工程指示 / 要求簡箋(E.I.)

工程指示編號：EI / 9083 / 25 修改版次：-

工程名稱：將軍澳日出康城

工程項目：趟門 鋁窗 補 4 件玻璃 小業主單地盤用 (第 8 批)

PROJECT: 康城11期凱柏峰
項目: 鋁窗, 鋁門及幕牆玻璃的驗收表格
TOWER: 2B 樓層: 12BD 單位: D

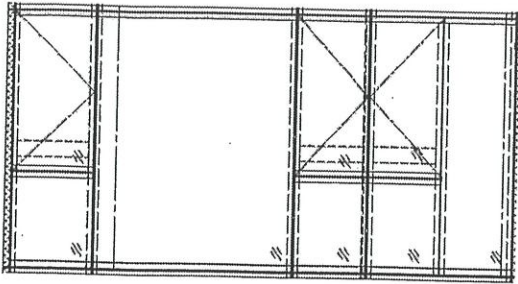
更換

B1
T2B-1

換

PROJECT: 康城11期凱柏峰

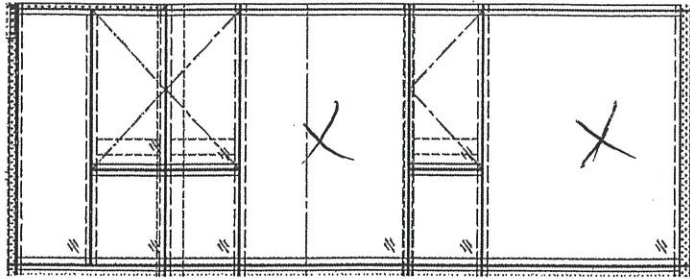
換

B1
T2B-C
